(仮称) 扇町天然ガス発電所建設  
プロジェクト

環境影響評価方法書

補足説明資料

ENEOS Power 株式会社

第 12-1 図 既設排水口

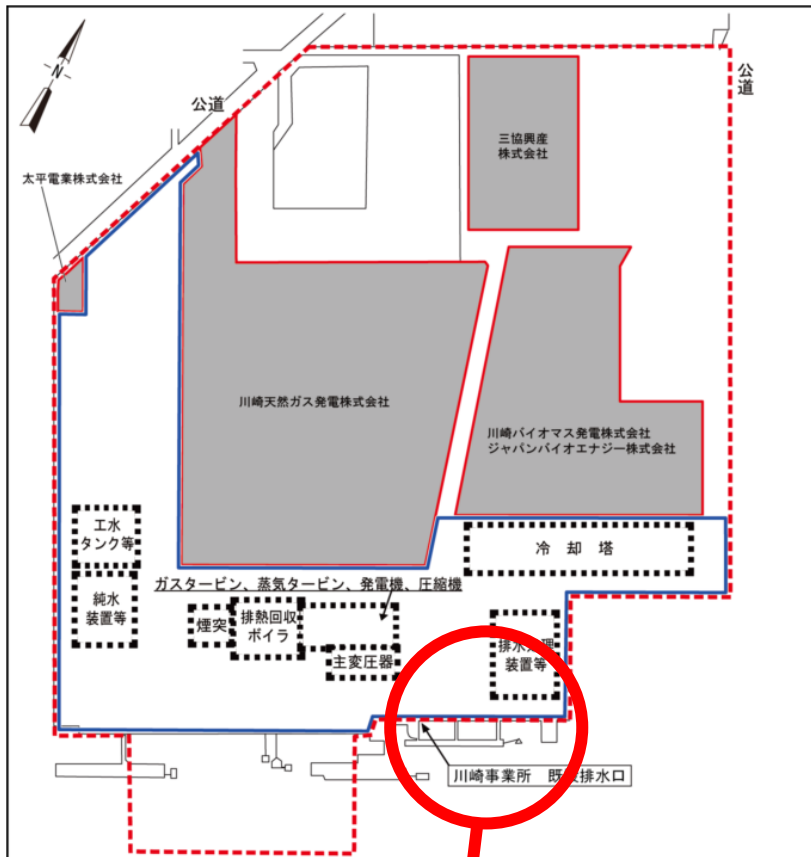
⇒既設放水口からの放水は、扇町天然ガス発電所と川崎天然ガス発電所の合計になるのでしょうか。

⇒既設排水口から放水されている排水の、海域との水温差と塩分差を教えてください。

⇒既設排水口の図があれば教えてください。

現状、既設排水口には、複数の周辺の施設からの排水が集約され海域に放水されております。一般排水の塩分濃度について具体的な想定値は検討できておりませんが、淡水と同程度になると考えております。

なお、本事業における法令等に基づく排水に係る各基準（許容限度）の遵守については、ENEOS 川崎事業所の既設排水口ではなく、新設する発電所の排水口にて管理いたします。

既設排水口については航空写真にて図示させていただきます。

第 22-1 図 重要な自然環境のまとまりの場

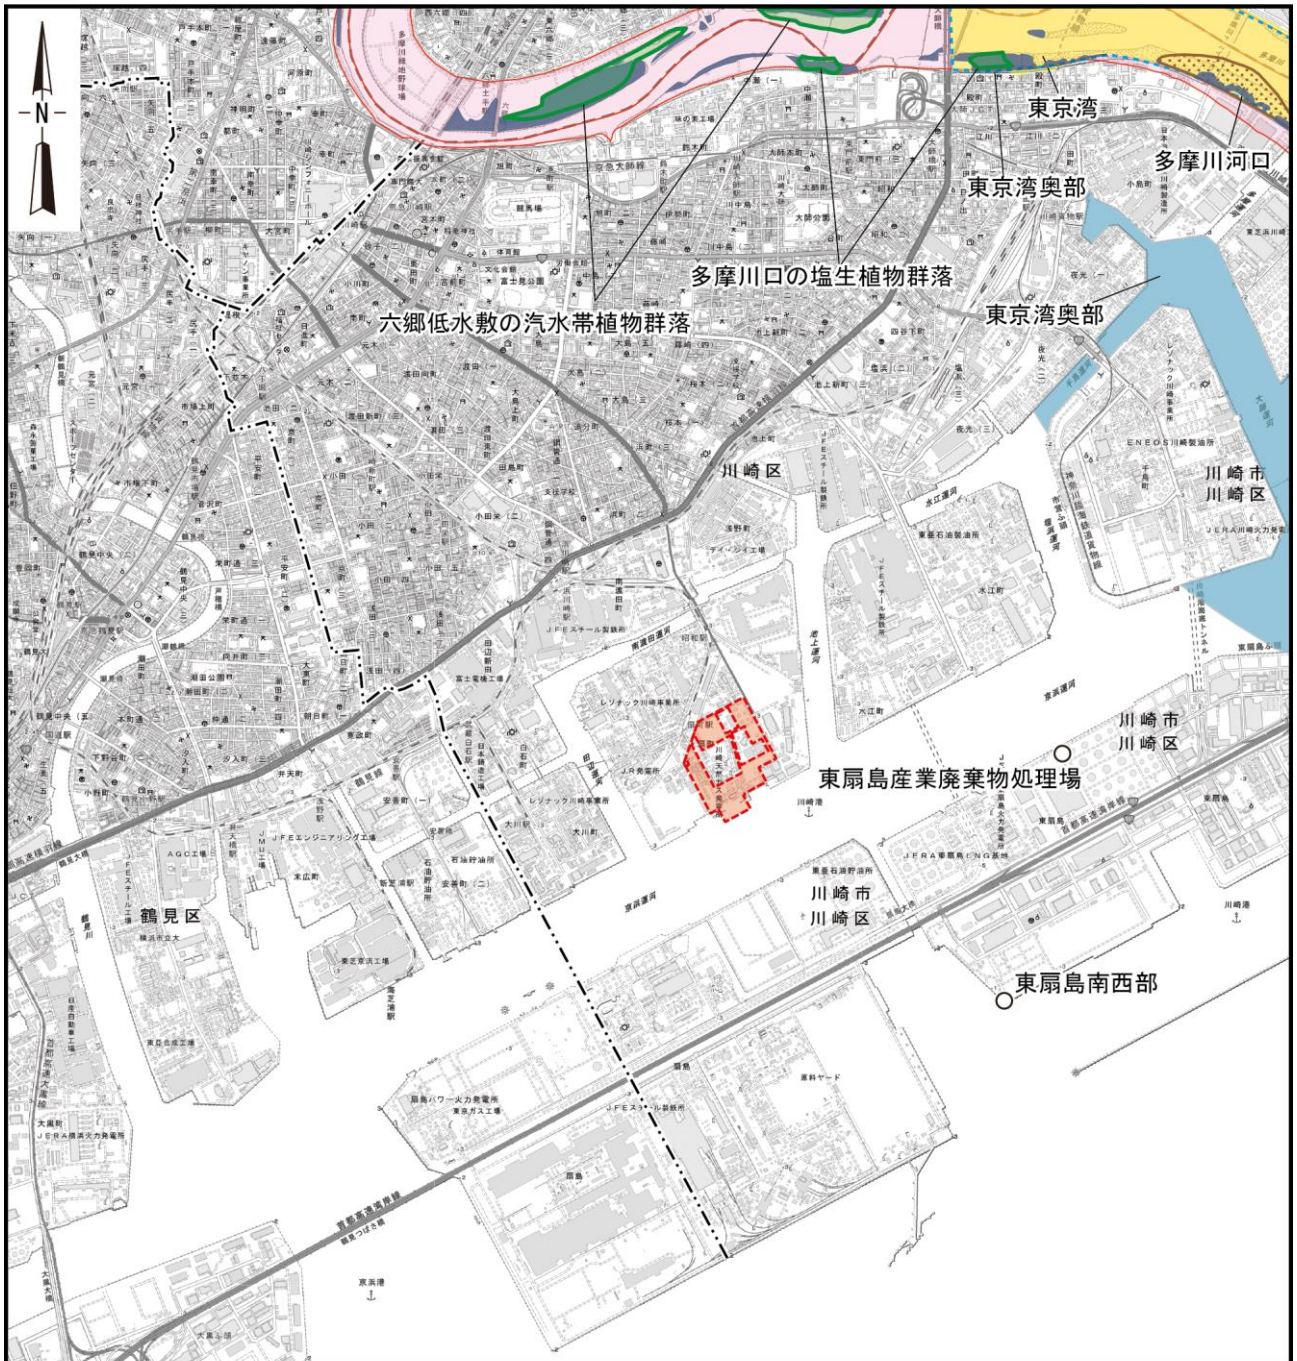
生態系の概況に「重要な自然環境のまとまりの場」を記載、図示するようにしてください。表示範囲になければないと記載してください。

ご指摘のとおり、今後の準備書では3章に「重要な自然環境のまとまりの場」として以下の内容を記載いたします。

対象事業実施区域及びその周囲の重要な自然環境のまとまりの場とその選定根拠は第 22-1 表に、重要な自然環境のまとまりの場は、第 22-1 図のとおりです。

第26-1図 学校等の位置

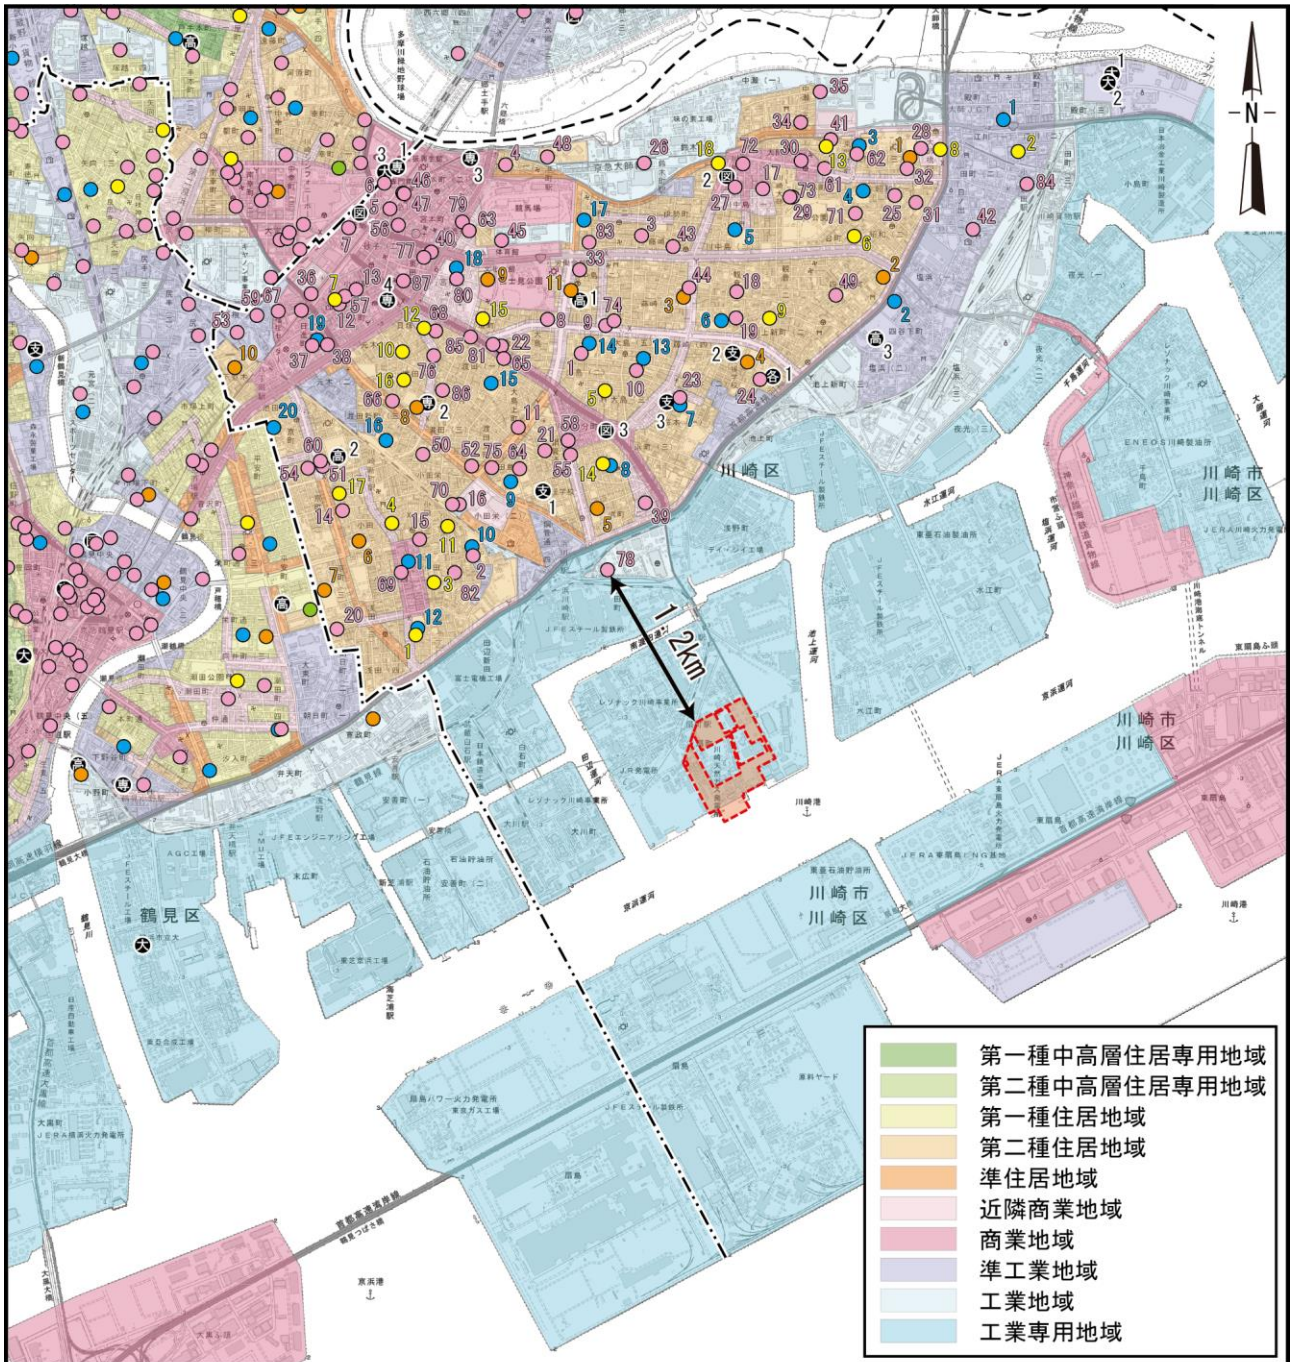
主要な施設までで良いので、図中に距離を追記してください。

「3.2.2 土地利用の状況」第3.2-2 図をP175に改めて挿入してください。図書の読み手の立場に立てば、前のページに戻らないと情報が得られないのは不便です。

ちなみに、対象事業実施区域の周辺に他の住居系区域はないと理解して良いですか？

今後の準備書において、ご指摘のとおり、対象事業実施区域と主要な施設までの距離を第26-1図～第26-3図のとおり記載します。

読み手の不便を改善するため、準備書では、配慮が必要な施設等を示している第26-1 図～第26-3 図について、方法書第3.2-2 図の用途地域の指定状況を重ね合わせます。

対象事業実施区域の周辺 1.4km より近いところには住居系地域はありません。

方法書 p.2-3(5)に「対象事業実施区域は工業専用地域であり、周辺の住居系地域から約 1.4km 離れている」と記載しており、準備書においても同様に記載いたします。

第 46-1 表 配慮すべき地点との距離

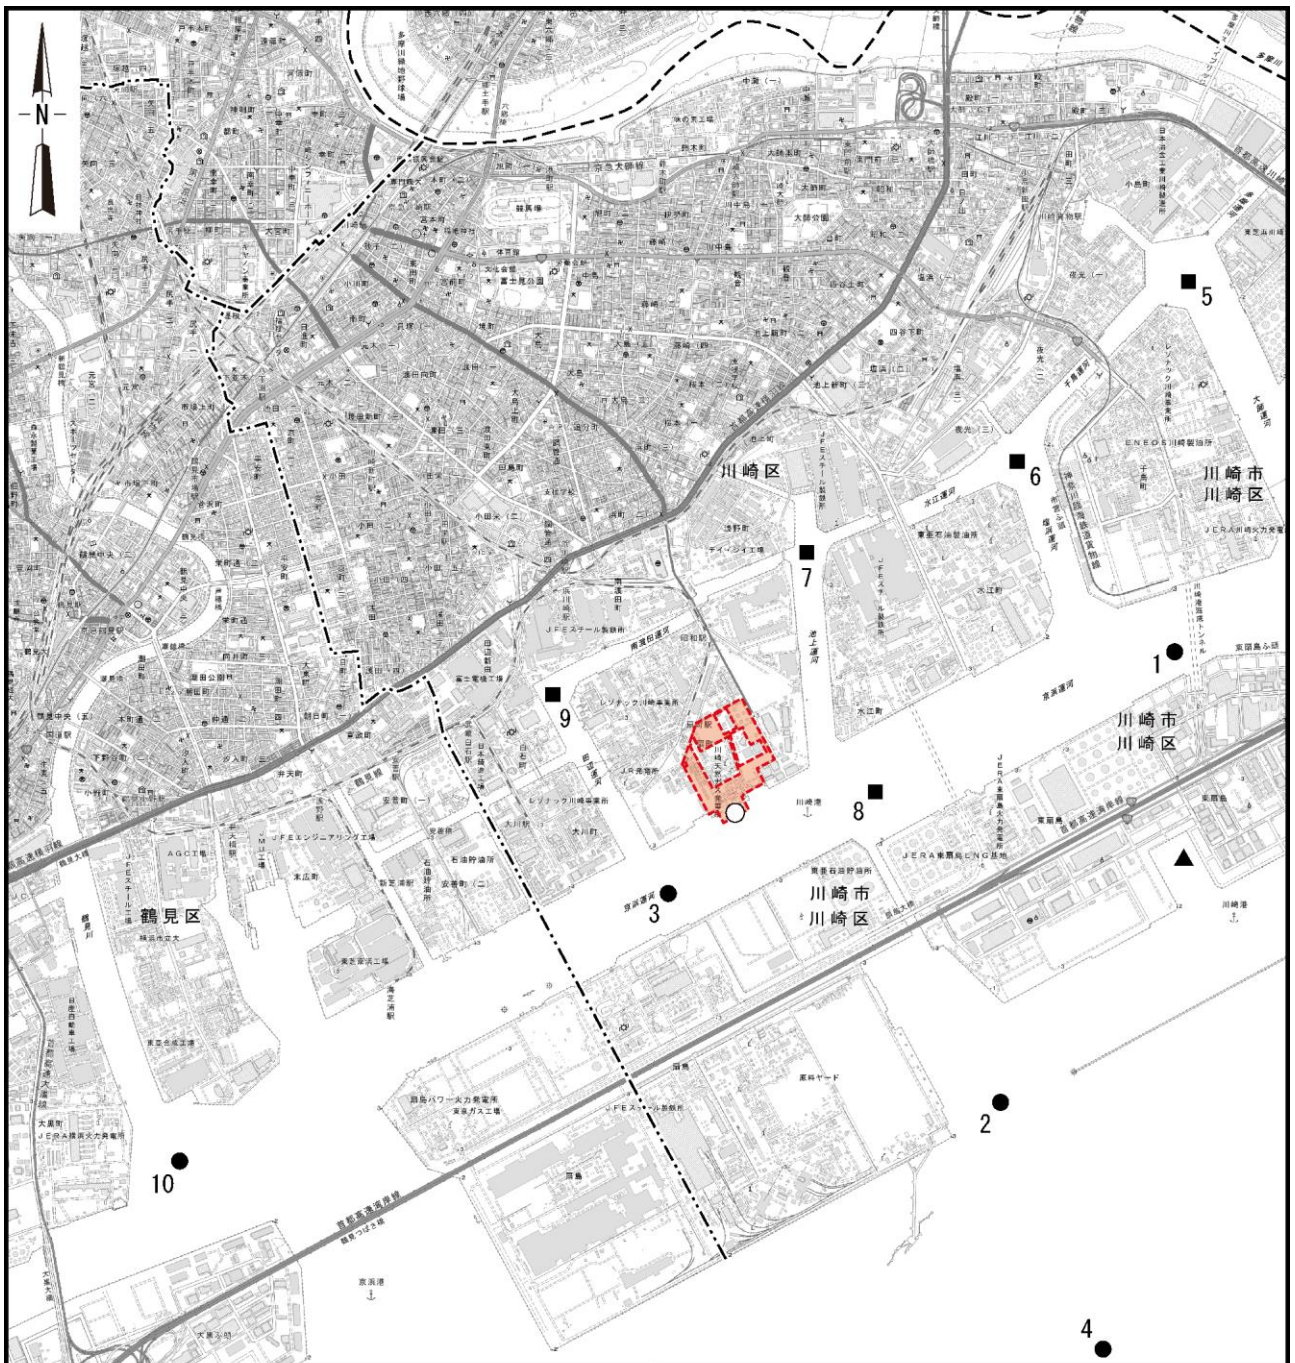
冷却塔白煙予測においては配慮すべき地点の風向と距離を教えてください。

配慮すべき地点とそのおおよその距離を下表でお示しします。
